## Changement version afficheur

L'afficheur présent sur la porte du réfrigérateur CB409NFIL est différent selon la période de fabrication:

**Afficheur V1 : 2 connecteurs**  
s/n avant **15 19 xxxxx**

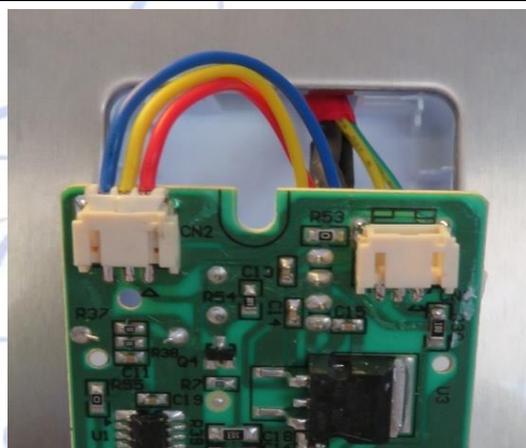
**BLEU / JAUNE / ROUGE**

**Afficheur V2 : 1 connecteur**  
s/n après **16 19 xxxxxx**

**ROUGE / JAUNE / BLEU**

Si lors d'un remplacement d'afficheur V1 par V2 ou V2 par V1,  
**l'afficheur ne s'allume pas, inversez les fils BLEU et ROUGE**  
au niveau du connecteur de l'afficheur.
